SAKO Brno, a.s.

„Modernizace ZEVO společnosti SAKO Brno“

VYSVĚTLENÍ, ZMĚNA NEBO DOPLNĚNÍ ZADÁVACÍ DOKUMENTACE

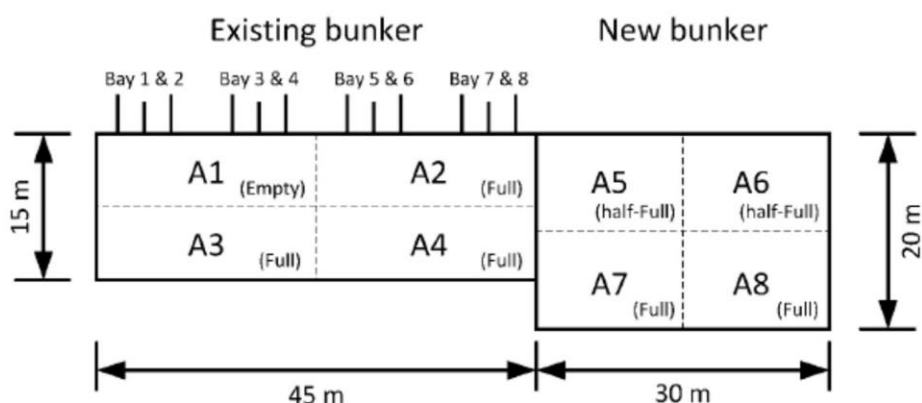
Na základě zadávací dokumentace, části III, Přílohy A9, článek 2.4.1 uchazeč narazil na nesoulad kapacity zásobníků odpadů – jak stávajícího, tak i požadovaného nového.

Z uvedených údajů vyplývá (při definovaných rozměrech stávajícího zásobníku šířky 15 m a délky 45 m, tedy celkové ploše 675 m²), že výška využitelného objemu stávajícího zásobníku je (by měla tedy být) 18,5 m (12 500/675). To je však zcela zásadně v rozporu s doplněnou zadávací dokumentací – výkres č. 4048 2002 20/KO G 1113 – revize A „stavební objekt SO 101/1 Hala zásobníku odpadu“. Z této numerické úvahy se zohledněním objemové hmotnosti tedy vychází i informace o stávajícím objemu pro uskladnění odpadu v objemu 4 375 t.

Podle nám dostupných údajů a dle výše uváděné výkresové dokumentace (včetně dodatečně zaslaných informací) má stávající zásobník rozměry půdorysně 45x15m a využitelnou hladinu odpadu cca 10,5 m a ¼ není pro uskladnění využívána (viz zaslané doplňující podklady – výkresy stávajících stavebních objektů). Jedná se tedy o celkovou kapacitu pro uskladnění cca 7 100 m³. V zadávací dokumentaci se uvažuje s měrnou hmotností odpadu 350 kg/m³. Ve stávajícím zásobníku je tedy (může tedy být) při naplnění na 100 % využitelného prostoru skladováno maximálně cca 2 500 t odpadu. Tento objem při celkové hodinové spotřebě linek K2 a K3 (28 t odpadu/hod) znamená celkovou zásobu dopadu, která nevystačí ani na 4 dny provozu. V praxi je však tento objem průběžně doplňován dovozem nových odpadů pro energetické využití. Jak ukázal provoz linek K2 a K3 byl od roku 2010 tento zásobník (zásobní objem) zcela vyhovující potřebám provozu (kromě několika dílčích mimořádných situací). Podotýkáme, že je dobrou mezinárodní praxí mít objem bunkru na cca 5 dnů provozu. Tato doba je optimální nejenom z ekonomického hlediska výstavby bunkru, ale zejména i z hlediska „stáří“ dovážených odpadů a jejich „zrání“ při uložení v bunkru. Tedy z nám známých informací o provozu od roku 2010 by i tato doba zásoby odpadu v rozsahu 5 dnů plně řešila i zmíněné výjimečné mimořádné situace.

Zadavatel nespatřuje rozpor mezi zmiňovaným výkresem č. 4048 2002 20/KO G1113 a údajem o užitém objemu uvedeným v zadávací dokumentaci. Výkres jednoznačně definuje výškovou úroveň +20,500 m násypek stávajících kotlů K2 a K3, minimální úroveň dna bunkru -4,350 m, a úroveň vsypových vrat +6,400 m. Ve výsledku tedy maximální výška stávajícího bunkru pro skladování odpadu dosahuje téměř 25 m. Provozní zkušenosti zadavatele pak ukazují, že reálně lze využít objem 12 500 m³, přičemž reálně znamená to, že je v této hodnotě zohledněn způsob ukládání odpadu, manipulační prostor a množství otevřených vsypových vrat v běžném provozu. Tento objem současně koresponduje s uvedeným názorným rozložením odpadu v tomto prostoru (sekce A1 – A4). Ve výsledku je pak v kombinaci s novým bunkrem dosažen celkový využitelný objem 24 000 m³ (8 400 tun), což znamená zásobu na 8 dní.
